Vysvětlení č. 25 a změna č. 4 zadávací dokumentace

„H – blok, výstavba BD v areálu bývalého Moravolenu Hanušovice“

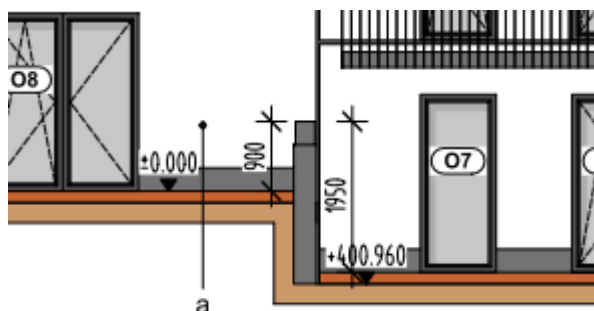
„Ve slepých rozpočtech pro jednotlivé stavební objekty se objevují položky:

1873		Oddíl	008: Trubní vedení					-	
1874	1	SP	008-01:D+M, Přípojka dešťová kanalizace dle samostatného rozpočtu	soubor	1,000			-	VLASTNÍ
1877	2	SP	008-02:D+M, Přípojka splaškové kanalizace dle samostatného rozpočtu	soubor	1,000		-	-	VLASTNÍ
1880	3	SP	008-03:D+M, Vodovodní přípojka dle samostatného rozpočtu	soubor	1,000		-	-	VLASTNÍ

Položky se odkazují na detailnější rozpad v samostatném rozpočtu. Pokud vyplníme cenu u těchto 3 položek a následně ještě u samostatných detailních rozpočtů, pak se cena násobí a je tak obsaženo v ceně dvakrát. Z tohoto důvodu žádáme o vysvětlení zadavatelem, jak mají být oceněny tyto tři položky? Zda mohou být ponechány s JC 0,-, případně prosíme zadavatele o úpravu slepého rozpočtu a odstranění těchto položek nebo úpravu v součtu celkové ceny.“

Tyto nadbytečné položky projektant z položkového rozpočtu odstranil. Spolu s tímto „Vysvětlení č. 23 a změnu č. 4 zadávací dokumentace“ budou na Profilu zadavatele zveřejněny také všechny opravené položkové rozpočty v návaznosti dotazy dodavatelů uvedené výše i v jiných došlých žádostech o vysvětlení Zadávací dokumentace.

Truhlík **se vyskytuje**. Viz.
Výkres č. SO 04 – D04:

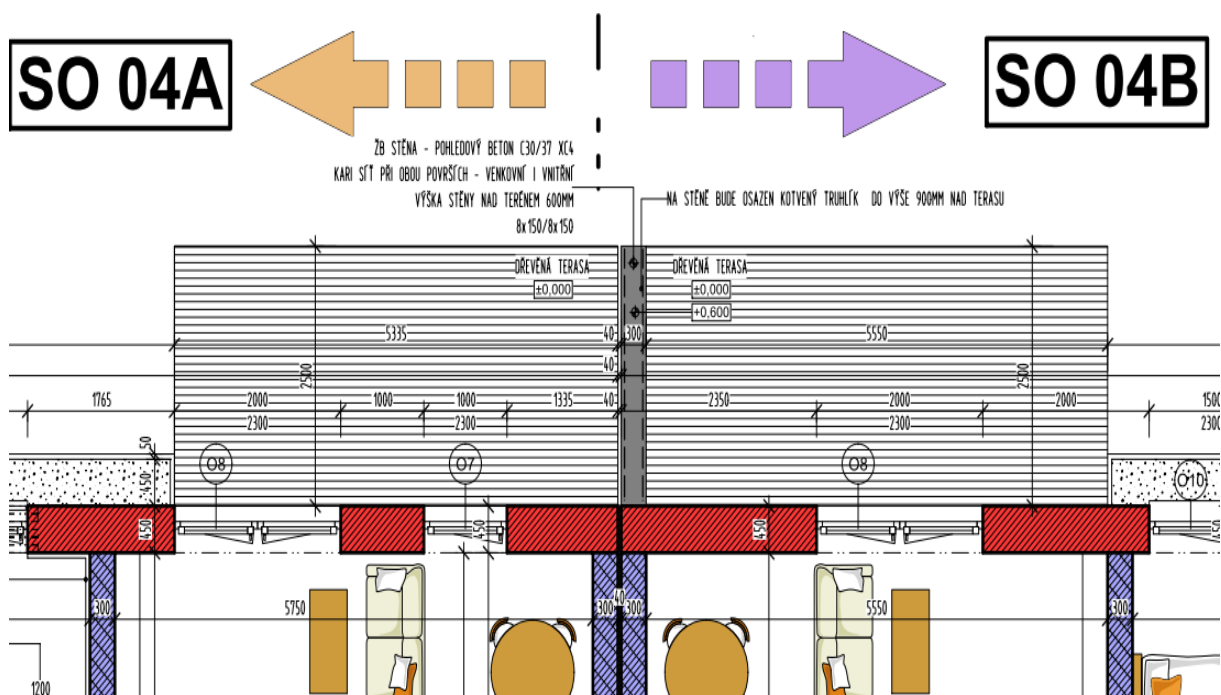
„Žádáme o doplnění bližších informací k položce s označením: „009-SO04-D04 - D+M, Truhlík dl. 2,5m, výšky 300mm, šířky 300mm, dle výkresu č. D04, čteně kotvení“, vyskytuje se jen v soupisu prací k objektu SO 04 a odkazuje se v ní na výkres D04, což je výkres „SO 04 - D04 POHLEDY, VIZUALIZACE“, ale v tomto výkresu se daný truhlík nevyskytuje, ani zde není blíže specifikovaný.“

2221	15	SP	009-SO04-D04: D+M, Truhlík dl. 2,5m, výšky 300mm, šířky 300mm, dle výkresu č. D04, čteně kotvení	kus	1,000		-	-	VLASTNÍ
2222			Přínos: --						
2223									
2224

Lépe vidět ve výkresu č. SO 04 – D01
